PUUMALAN KUNTA

HIEKKOINNIEMEN RANTA-ASEMAKAAVAN OSITTAINEN KUMOAMINEN

Kaavaselostus 1.2.2023 (päivitetty 21.4.2023)

Ranta-asemakaavan kumoaminen koskee osaa tilasta Hätinkangas 623-408-1-149

Kuva: Tiesuunnitelmassa ehdotettu liikennealueen rajaus (punainen katkoviiva) = kumottavan alueen rajaus ranta-asemakaavassa. Hankkeen toteuttaminen vaatii lisää tiealuetta uudelle tielinjauksen ja sillan tulopenkereiden osalle. Kaavaa kumotaan noin 2930 neliömetrin alueelta.

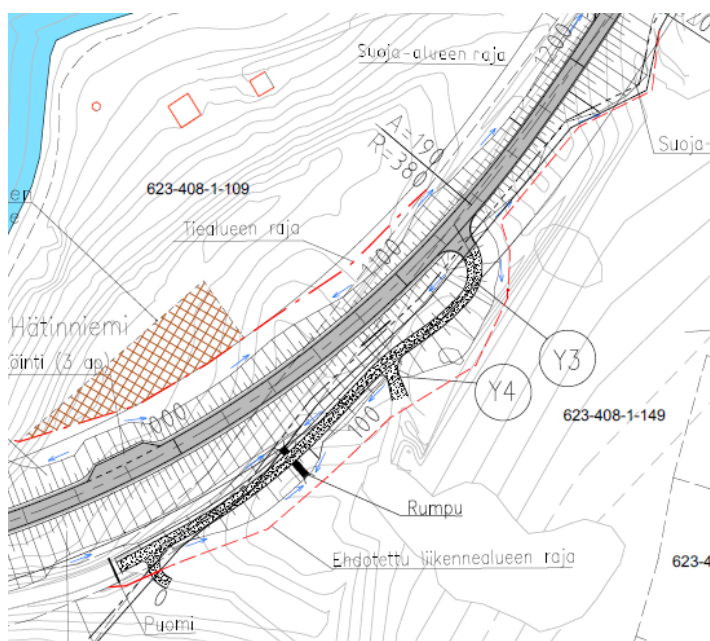
Pohjois-Savon ELY-keskus 19.12.2022. Siltahankkeen toteuttaminen vaatii lisää tiealuetta uudelle tielinjaukselle, sillan tulopenkereille ja niistä johtuville liittymäjärjestelyille. Pohjois-Savon ELY-keskuksen Liikenne ja infrastruktuuri -vastuualueen näkemyksen mukaan kumottava alue vastaa pääosin päivitetyssä tiesuunnitelmassa osoitettua tilantarvetta. Ennen kaavaehdotuksen nähtävillälaittoa on syytä vielä tarkistaa hankkeen projektipäälliköltä (POS ELY), että tilantarve vastaa tiesuunnitelman tilantarpeita paaluvälillä 1150-1200, Y3 liittymän koillispuolella.

Aikanaan laaditun ranta-asemakaavan (vahvistettu 2.4.1992) liittymiä osoittavat nuolimerkinnot, eivät nykykäsitteiden mukaan ole lainvoimaisia kaavamerkintöjä, koska ne on merkitty kaavoitetun alueen ulkopuolelle, ilman LT (maantien alue) -merkintää. Ranta-asemakaavojen yhteydessä ei yleensä ole edellytetty LT-alueen sisällyttämistä kaava-alueeseen. Näin ollen esitetään, että kaavan nuolimerkinnot "häivytetään" kaavakartalta jollain sopivalla "rasti päälle" -merkinnällä. Ranta-asemakaavan nykyiset kulkuyhteydet järjestellään joka tapauksessa tiesuunnitelmalla, joka on syytä mainita myös kaavaselostuksessa.

VASTINE: Tilantarve on tarkistettu 31.12.2022 päivätystä tiesuunnitelmasta asemoimalla suunnitelma ja ranta-asemakaava päällekkäin. Paaluvälin kohdilta ranta-asemakaavaa on osittain kumottu jo vuonna 2015.

VASTINE: Nuolimerkinnot viivataan yli, vaikkakin ne jäävät kaava-alueen ulkopuolelle, kuten POS ELY lausunnossaan viittasikin ja ovat siten ainoastaan informatiivisia. Kirjataan kaavaselostukseen, että kulkuyhteydet järjestellään tiesuunnitelmalla.

Annetun palautteen perusteella informatiiviset nuolimerkinnot merkitään kaavakartalla vielä kumottavaksi Pohjois-Savon ELY-keskuksen antaman palautteen perusteella. Muita muutoksia ei ole tarpeen kaavakarttaan tehdä. Kaavaselostusta on päivitetty tarpeellisilta osin.
